DRINGENDE Sicherheitsmitteilung

MR-Systeme mit 60-cm-Magnetöffnung

Ein Dichtungskleber-Defekt der Quadrature Body Spule kann zu einer Freilegung scharfer Kanten führen.

Abbildung 1. Position der Dichtung der Quadrature Body Spule

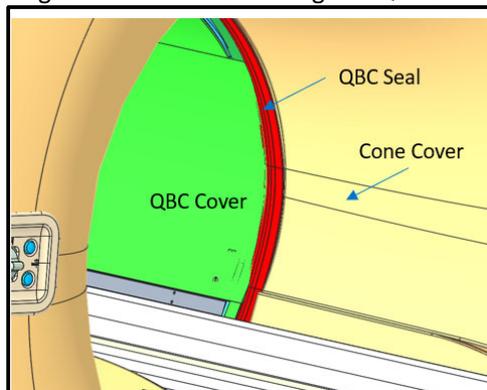
Ein Defekt des Dichtungsklebers der Quadrature Body Spule kann zu einer Freilegung scharfer Kanten führen, die mit Patienten in Kontakt kommen können. Die Dichtung der Quadrature Body Spule kann sich lockern, wenn der Patiententisch horizontal in die Öffnung des Systems hinein- und herausbewegt wird. Die Dichtung der Quadrature Body Spule (Abbildung 1) besteht aus Gummi, ist zwischen der Konusabdeckung und der Abdeckung der Quadrature Body Spule eingeklebt und soll verhindern, dass scharfe Kanten der Abdeckung der Quadrature Body Spule den Patienten während einer Untersuchung berühren.

Wenn sich die Dichtung der Quadrature Body Spule während des Scanvorgangs lockert, bestehen für den Patienten u.a. folgende Gefahren: Hautabschürfungen, Quetschungen, Hautverletzungen, Ausfall/Verfangen von Haaren und Gewebeläsionen.

- Im Rahmen der Vorbereitung vor einem Patientenscan:
 1. Die Dichtung der Quadrature Body Spule zwischen der Konusabdeckung und der Abdeckung der Quadrature Body Spule auf Lösung überprüfen.

2. Wenn festgestellt wird, dass sich die Dichtung der Quadrature Body Spule gelöst oder gelockert hat, **die Spule sofort außer Betrieb nehmen**.
 3. An Ihren Ansprechpartner beim Philips Kundendienst wenden.

Philips wird sich mit Ihnen in Verbindung setzen, um einen Termin für den Besuch eines Kundendiensttechnikers in Ihrer Einrichtung zu vereinbaren, bei dem die Dichtung der Quadrature Body Spule Ihres Systems ersetzt wird (Referenz FCO78100573). Philips plant die Implementierung der Korrekturmaßnahmen im 3. Quartal 2024 zu beginnen.
